Фактическое исполнение по контракту

Фактическое выполнение по контракту

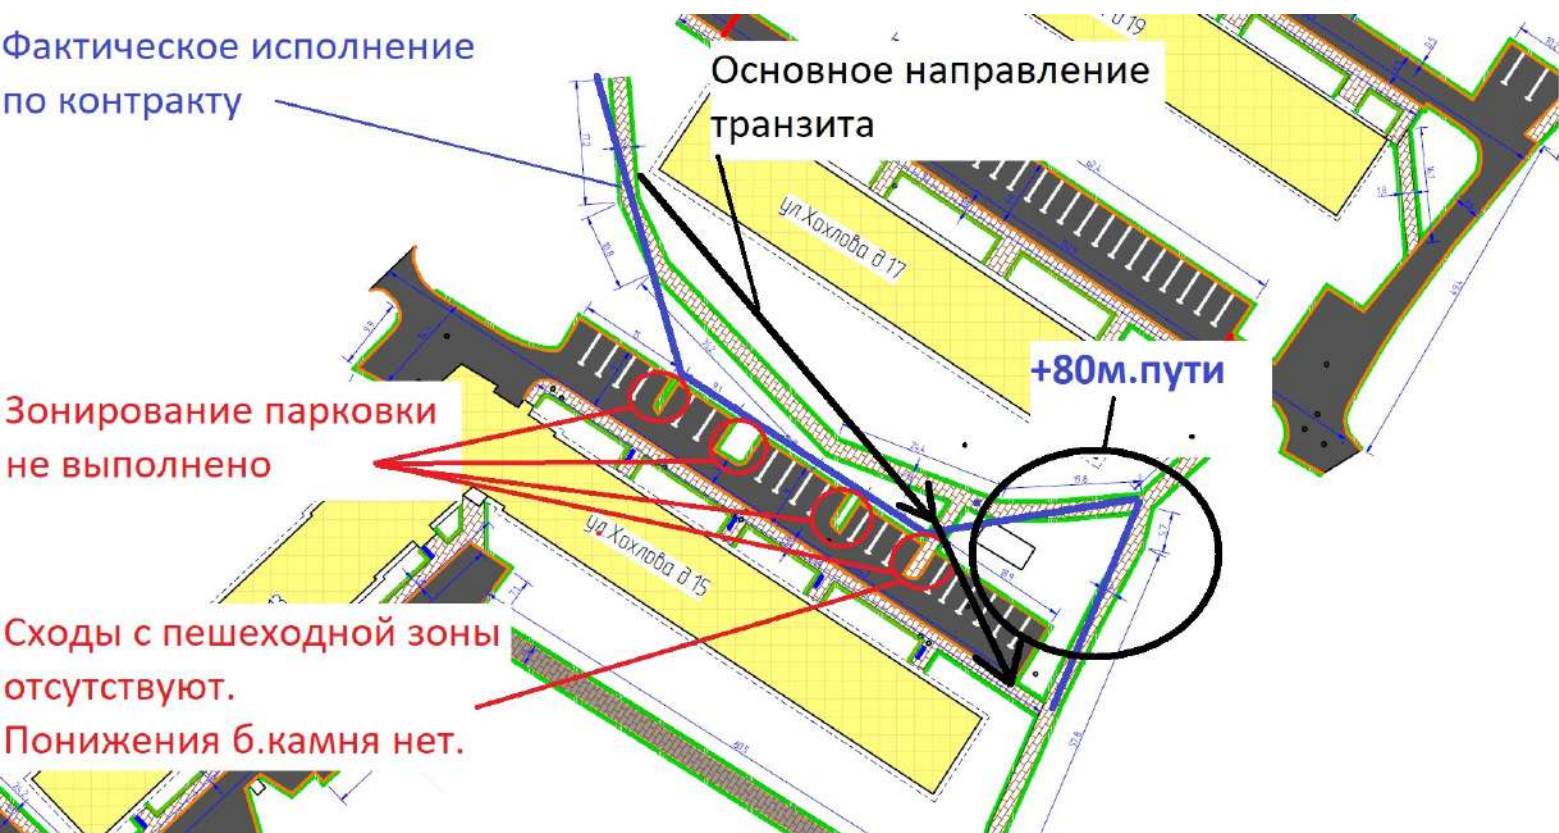
Зонирование парковки не выполнено

Сходы с пешеходной зоны отсутствуют.

Понижения б.камня нет.

Предлагаемые зоны организации понижения б. камня

Предлагаемая зона размещения доп. дорожки для сокращения протяжённости транзита (-80м. пути)

Протяжённость доп. дорожки ~25м.
